COMUNE DI VARENA

PIANO REGOLATORE GENERALE

**DOCUMENTO di RISPOSTA
ALLA CONFERENZA DI
PIANIFICAZIONE e alle
OSSERVAZIONI dei PRIVATI**

RISPOSTA AL VERBALE n° 39/19 del 02.10.2019 del Servizio Urbanistica della P.A.T.

Immagine 1: zona lungo la SS620 inserita come “Area a verde attrezzato”.

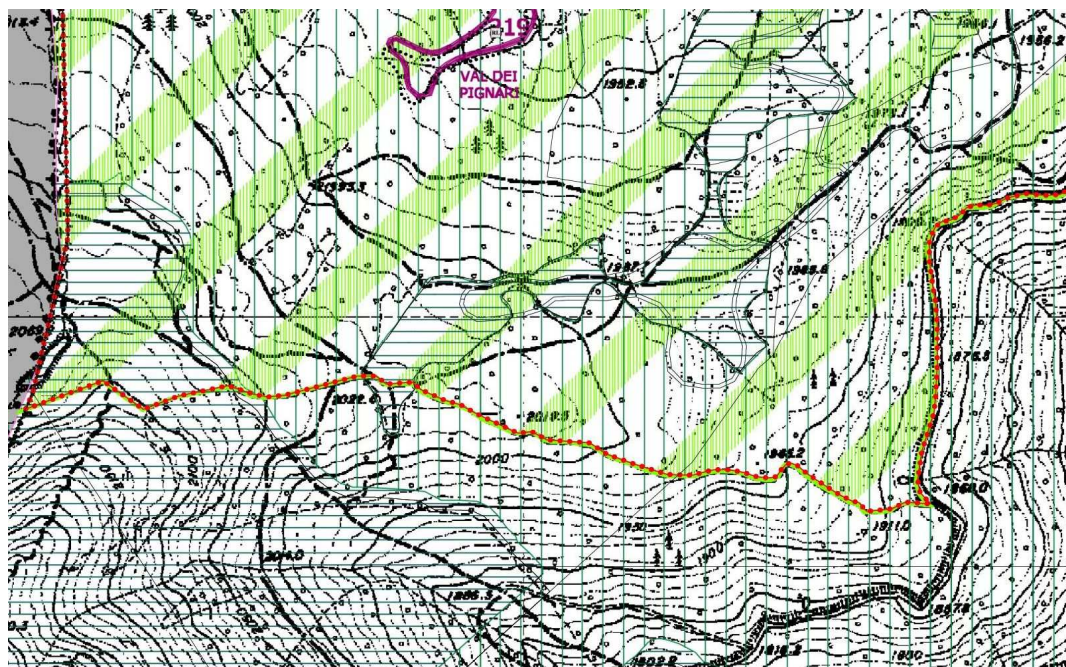
Varianti non perimetrate: viene inserita una nuova variante come richiesto (n° 15) lungo la SS620 in corrispondenza di una porzione della p.f. 570 in quanto allo stato attuale è adibita a spazio verde organizzato. La nuova destinazione del suolo passa da “aree a servizio della mobilità” dell’adozione definitiva ad “Area a verde attrezzato”. Viene inoltre modificato il comma 1 dell’art. 55 delle NTA al fine di chiarire meglio che anche gli “Spazi a servizio della mobilità” rientrano in tale articolo e sono pertanto regolamentati.
